Odpowiedzi na skierowane do zamawiającego zapytania – nr 9

postępowania nr SPZZOZ-ZP-22/2020 o udzielenie zamówienia publicznego prowadzonego w trybie przetargu nieograniczonego pn.: **Rozbudowa szpitala w Pionkach, poprzez budowę pawilonu zabiegowego oraz budowę stacji transformatorowej** realizowana w ramach zadania pn.: „Poprawa stanu infrastruktury Samodzielnego Publicznego Zespołu Zakładów Opieki Zdrowotnej w Pionkach poprzez rozbudowę infrastruktury, rewitalizację istniejącego budynku w jednej lokalizacji wraz z dokumentacją oraz zakup pierwszego wyposażenia – etap I”

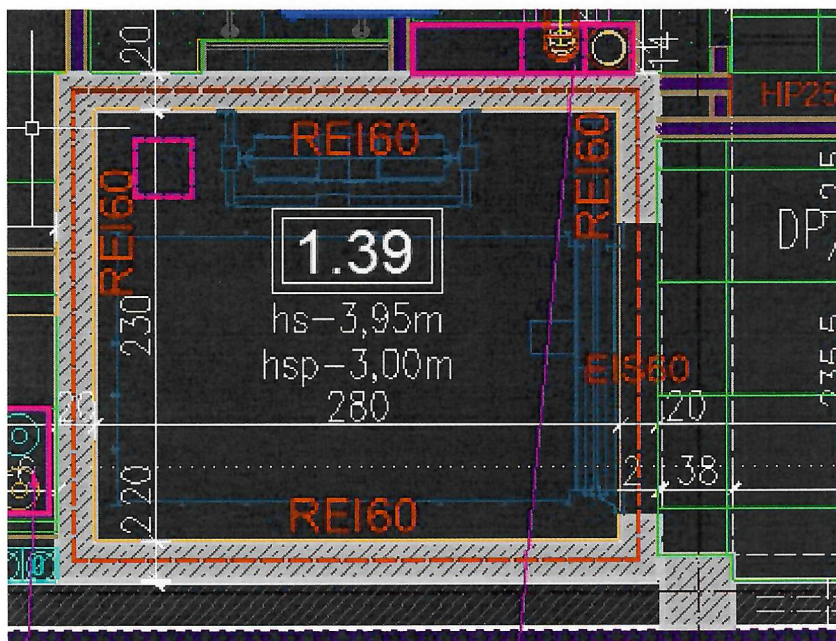
3. Proszę o informację, czy drzwi do windy mają spełniać wymagania dymoszczelności, co zaznaczono na rzutach podstawowych, wyciąg jak niżej. Wymagania SST dla windy nie wskazują na parametr dymoszczelności dla drzwi. Proszę o wyjaśnienie rozbieżności.

Odpowiedź: Oznaczenie EIS mówi, że są to drzwi dymoszczelne. Opis znajduje się w uwagach – zestawienie stolarki.
